中部総合事務所に係る追加条件

令和8年2月16日

別紙1実施条件4（6）ウに、以下の条件を追加する。

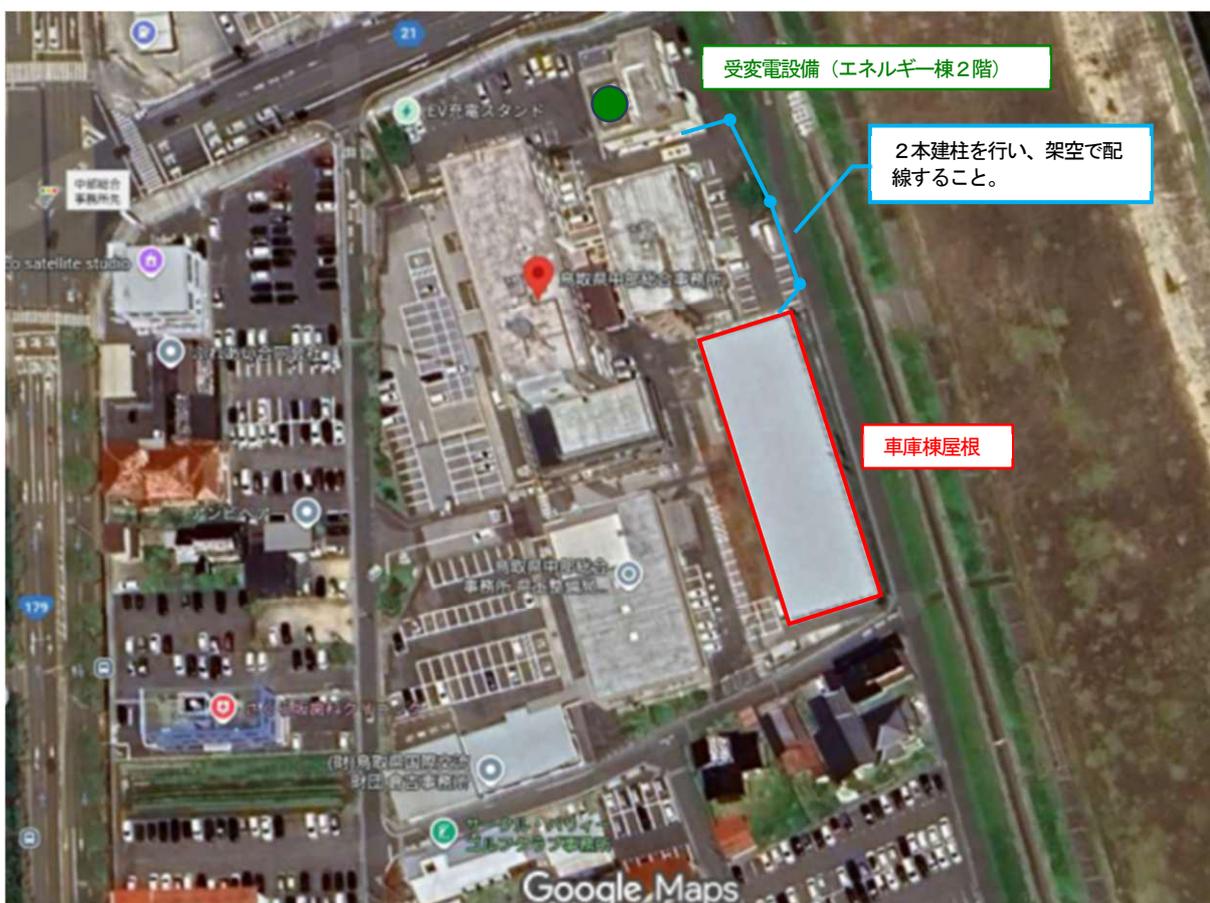
- (エ) パワコンの設置位置は、車庫棟外壁部またはX4～X5 通り間の内部壁面（下図参照）のいずれかとする。D 種接地を施し車庫棟基礎部分に接地極埋設標を取り付けること。
